AVIS DE LA COMMISSION LOCALE DE L'EAU DU SAGE DE L'ARVE

PROJET : Renouvellement d'autorisation environnementale d'exploitation du système d'assainissement de Sallanches

DATE : 30 avril 2026

Fig. 5 : sous-bassins versants de mesure de la charge hydraulique

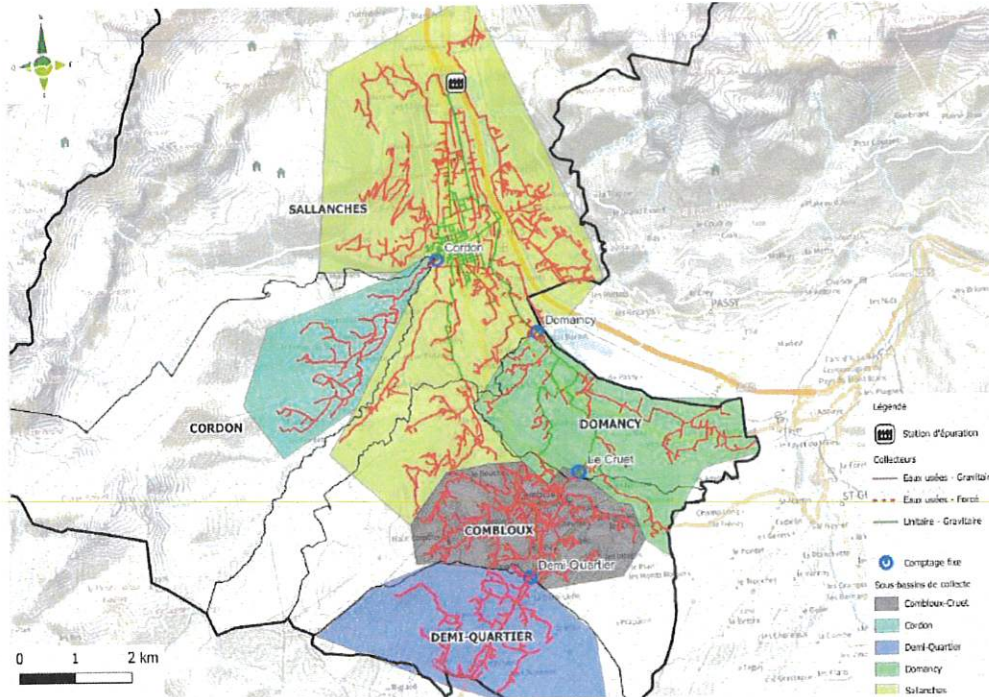
Le dossier explique que les volumes journaliers moyens de temps sec et de temps de pluie en amont de la station d'épuration ne dépassent pas les capacités nominales. En revanche, les volumes journaliers maximums en tout temps dépassent 2 années sur 4 la capacité nominale et en temps de pluie, la capacité nominale est dépassée tous les ans.

En entrée de la station d'épuration, c'est-à-dire après le déversoir en tête de station, les charges hydrauliques moyennes sont inférieures aux capacités nominales. En revanche, les charges maximales dépassent les capacités de la station. Ainsi, la station d'épuration est saturée d'un point de vue hydraulique. Cette saturation hydraulique est liée aux eaux claires parasites permanentes.

Le dossier identifie également une problématique de déversement par temps sec, sans en analyser les sources éventuelles.

Fig.7 : Mesures de l'ammonium dans le milieu récepteur en amont et en aval du rejet de la station

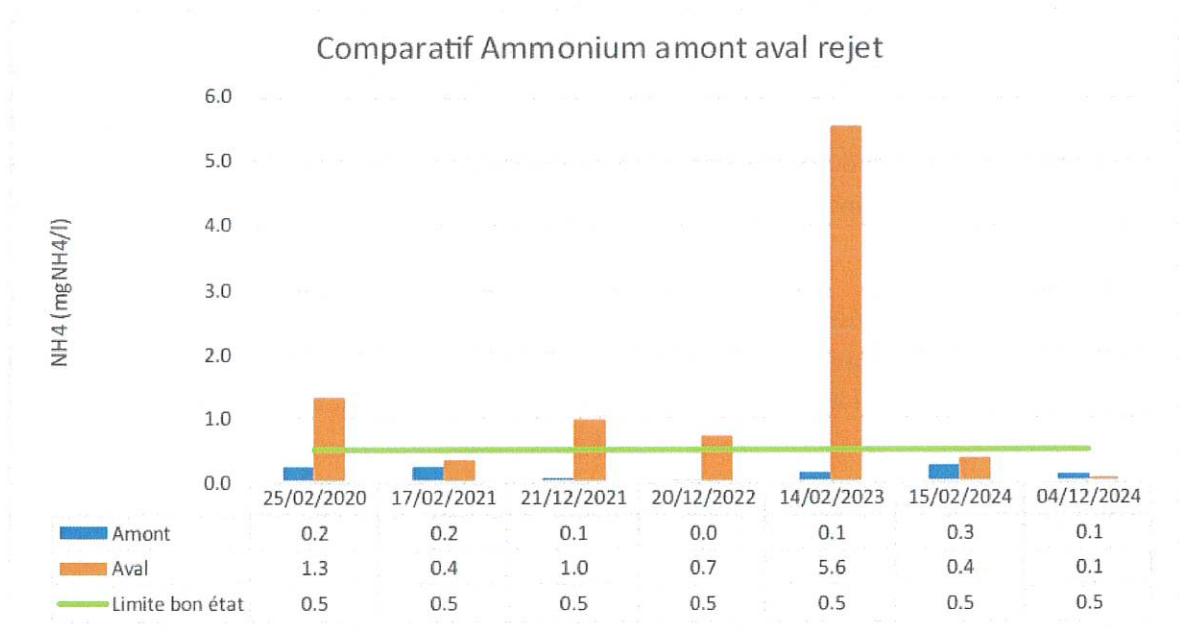
Il est précisé dans le dossier que le rejet a un impact sur le milieu récepteur par rapport à l'ammonium. Entre 2020 et 2023, le rejet dégrade significativement le milieu naturel pour ce paramètre en dépassant la limite du bon état. Cette dégradation n'est pas constatée en 2024.

- Pour limiter la dégradation de la qualité du milieu récepteur, inscrire une prescription à l'arrêté préfectoral pour le paramètre Phosphore total.
- Pour les autres paramètres, inscrire un niveau de performance de rejet a minima au niveau de l'arrêté d'exploitation actuel voire plus restrictif afin d'assurer le bon état de la masse d'eau.
- Mettre en œuvre un traitement du Phosphore.
- Mettre en place un suivi de la qualité des milieux récepteurs au droit des déversoirs d'orage pour évaluer l'impact des déversements d'eaux usées non traitées

Fig.8 : Mesures du phosphore total dans le milieu récepteur en amont et en aval du rejet de la station

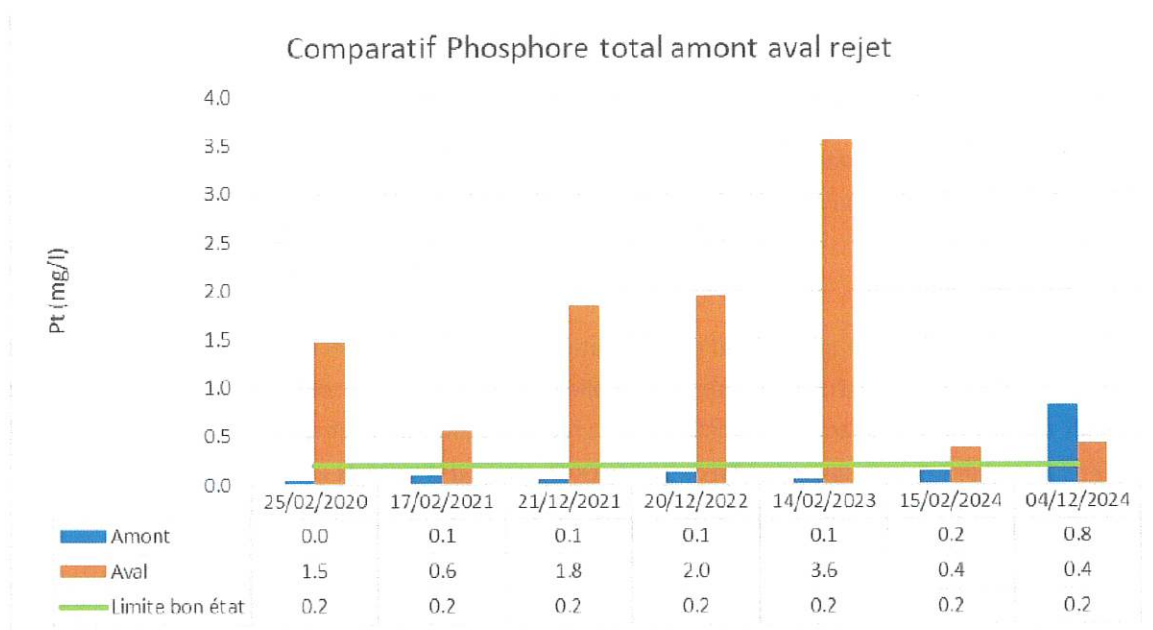
Il est précisé dans le dossier que le rejet a un impact sur le milieu récepteur par rapport au phosphore total. Il dégrade la qualité du milieu pour chaque mesure (à l'exception de la dernière de 2024 où le milieu est plus chargé en amont qu'en aval).
